BOLLETTINO DI SERVIZIO – 03/NOVEMBRE 2009

SPN 125-255

NUOVO TUBO ACQUA e RACCORDI IDRICI

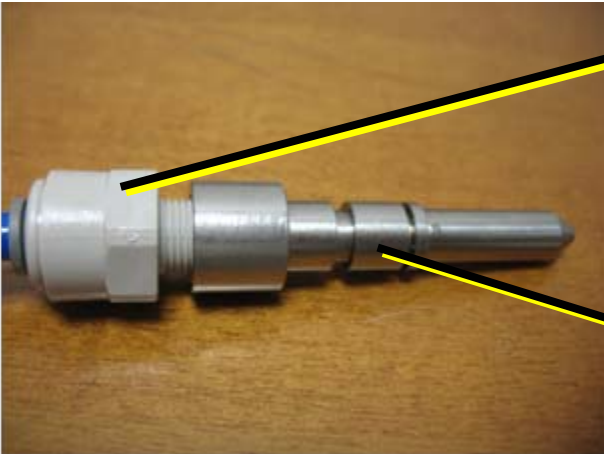
L'intero assieme tubo ingresso acqua/raccordi idrici è stato ridisegnato passando dal tubo in rame ad un tubo in nylon con attacco rapido John Guest.

I nuovi componenti sono disponibili con i seguenti codici ricambio:

Codice	Descrizione
- p/n 660956 00	Raccordo ingresso acqua in plastica
- p/n 651206 01	1/4" Raccordo maschio
- p/n 651206 02	1/4" OD tubo in nylon (venduto a metri)
- p/n 651224 04	1/4" Raccordo femmina - 5/16" connettore femmina
- p/n 723107 02	1/4" Raccordo femmina – Ugello in acciaio inox
